Nr sprawy: BZP.27.2.2017

**dotyczy:** postępowania przetargowego w trybie przetargu nieograniczonego o wartości zamówienia poniżej kwot określonych w przepisach wydanych na podstawie art. 11 ust. 8 ustawy Pzp na: Przebudowę wraz z termomodernizacją budynku B Urzędu Miasta i Gminy w Solcu Kujawskim.”

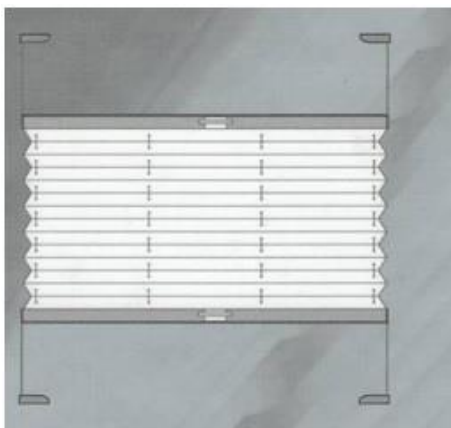
Proszę o udostępnienie projektu lub więcej informacji technicznych (z czego one mają być wykonane, kolor, wzór, typ rolet itd.) dot. Poz. 34 kosztorysu „Przebudowa budynku prace na zewnątrz” tj. Dostawa i montaż rolet wewnętrznych (materiałowe plisy okienne)?

Zamawiający oczekuje dostawy i montażu plis okiennych montowanych na listwie stałej, sterowanych dwustronnie, wykonanych na profilach białych z materiałów gładkich.

Poniżej przykładowy schemat:
